Søknad om endring av gitt tillatelse

Søknaden gjelder							
Eiendom/ byggsted	Gnr.	Bnr.	Festenr.	Seksjonsnr.	Bygningsnr.	Bolignr.	Kommune
	137	665					LINDÅS
	Adresse				Postnr.	Poststed	
	Tuftamyra 2A-B				5911	ALVERSUND

Tillatelse til avkjørsel fra kommunal veg - gbnr 137/665

D1

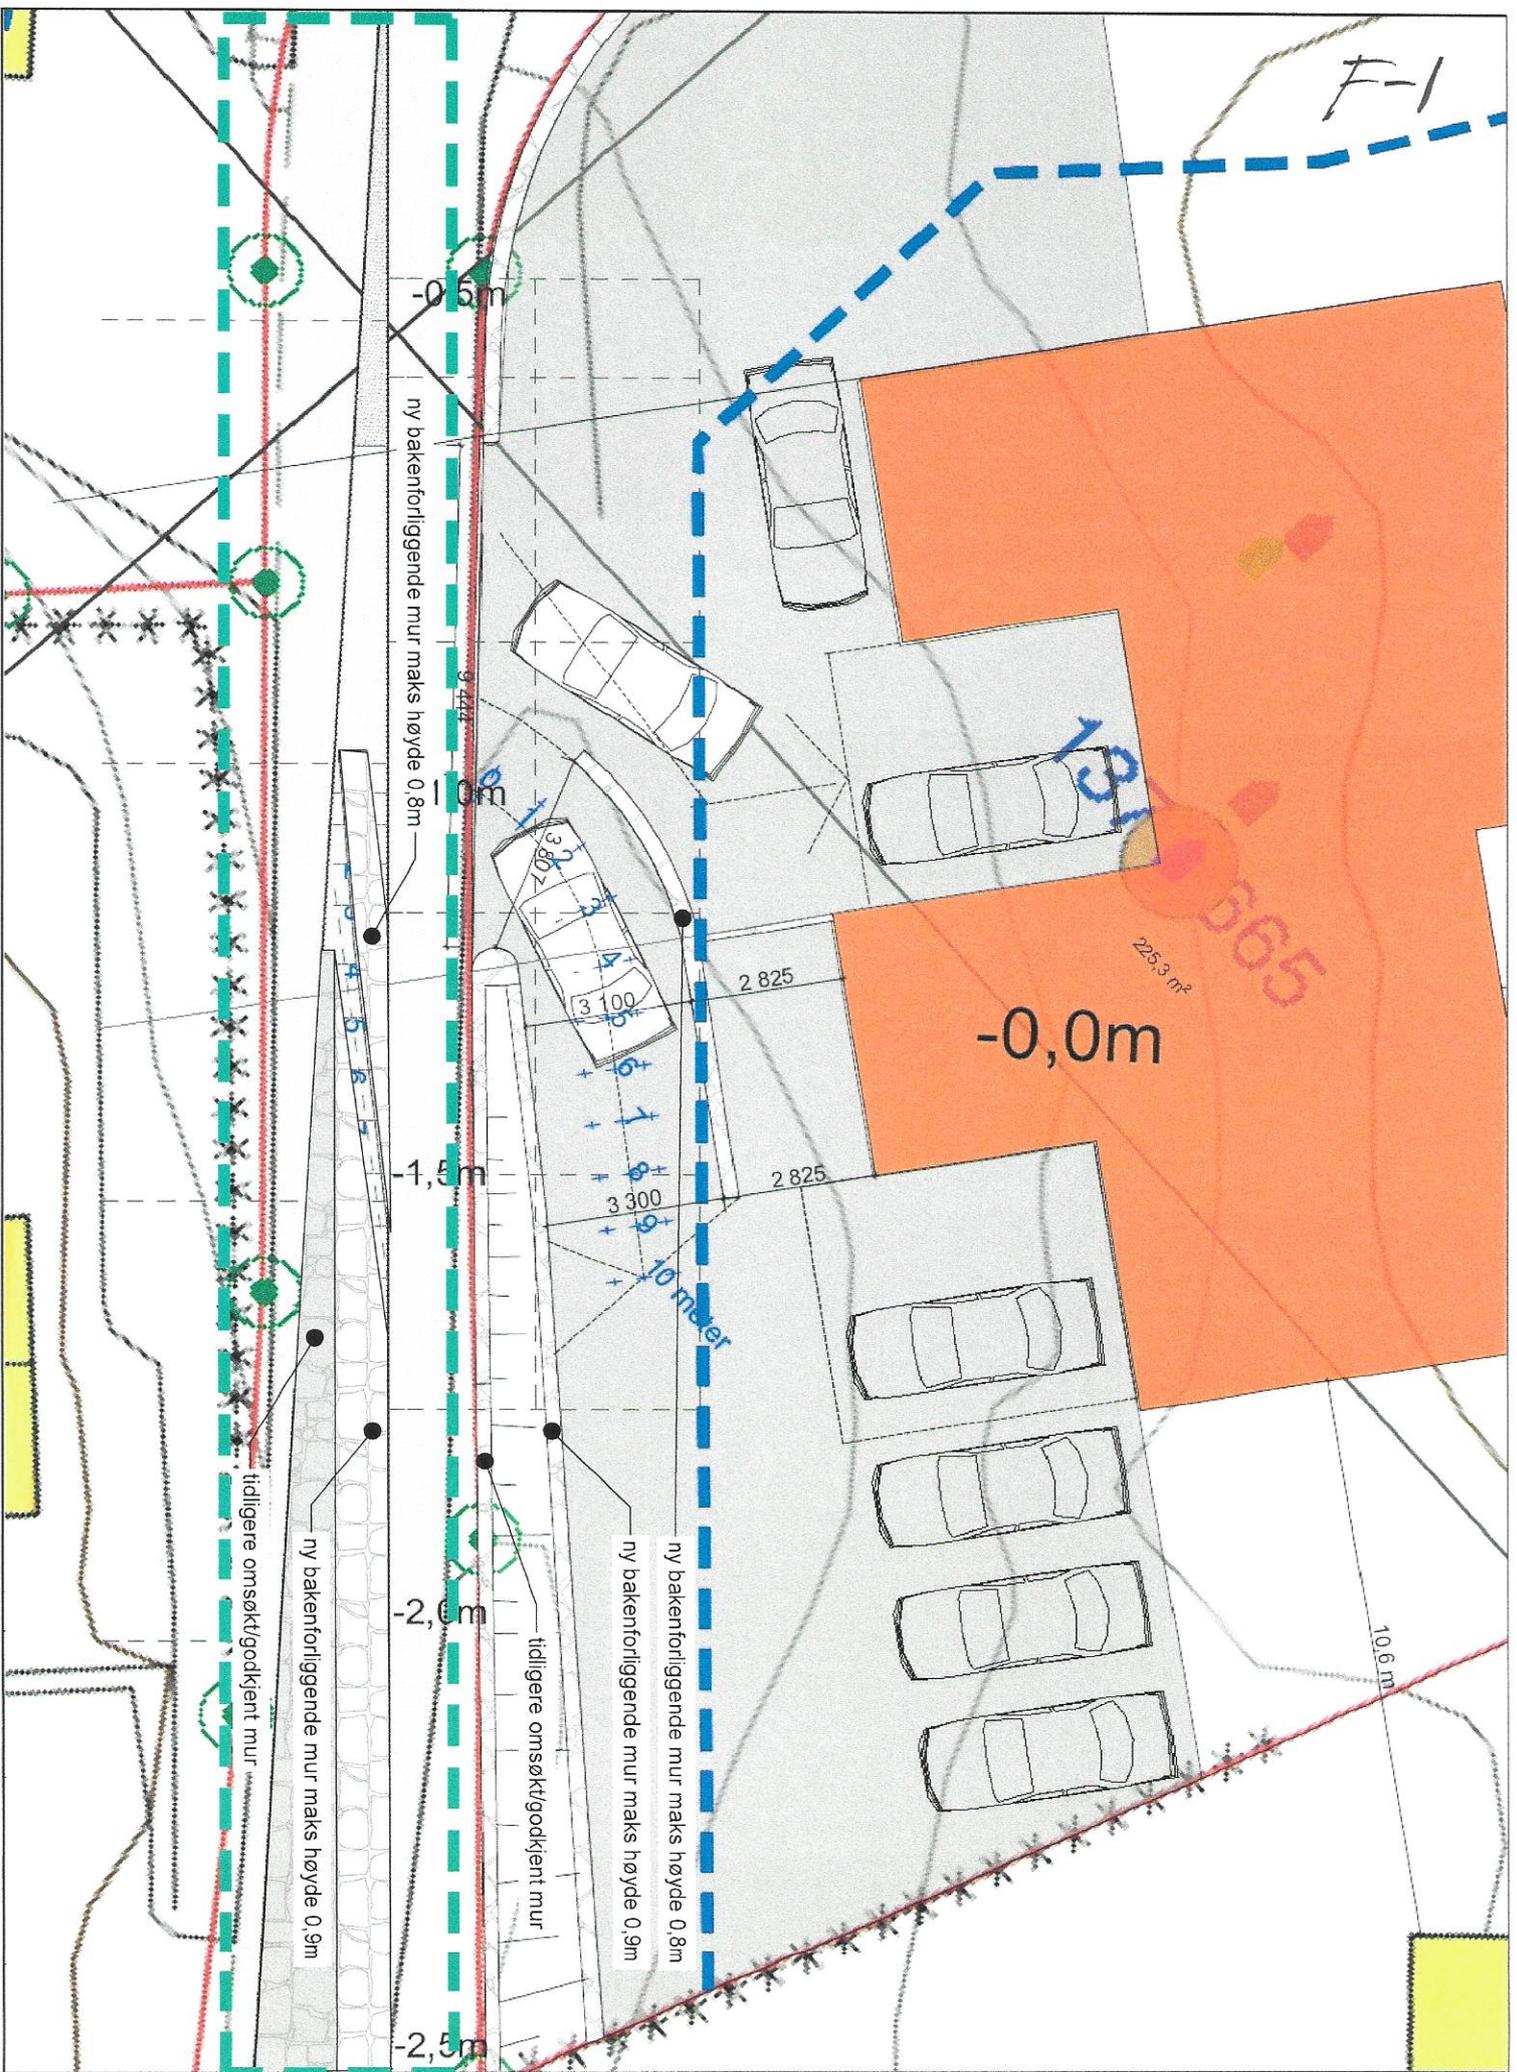
Det ble i starten på byggearbeidet oppdaget at avløp/kloakk lå en meter høyere enn hva regulert byggehøyde skulle tilsi. Dette har medført til problemer med å få til en tilfredsstillende avkjørsel der vi først søkte. Vi har nå fått til en avkjøring som blir et kompromiss i forhold til tidligere omsøkt, men som beboere og veietaten finner tilfredsstillende. Endringen er at vi nå søker om å oppføre en ny mur innenfor med maks høyde på 90 cm, med bed i mellom. Avstand til vei blir fra 1,1 til 1,8 meter.

Den ytre mur mot vei er tidligere omsøkt og godkjent. Er det det krav til dispensasjon for den nye indre mur som ligger over en meter fra vei, og ikke overstiger 1 meter, søkes det om dispensasjon for denne.

Den ytre mur mot vei er tidligere omsøkt og godkjent. Er det et krav til dispensasjon for den nye indre mur som ligger over en meter fra vei, og ikke overstiger 1 meter, søkes det om dispensasjon for denne.
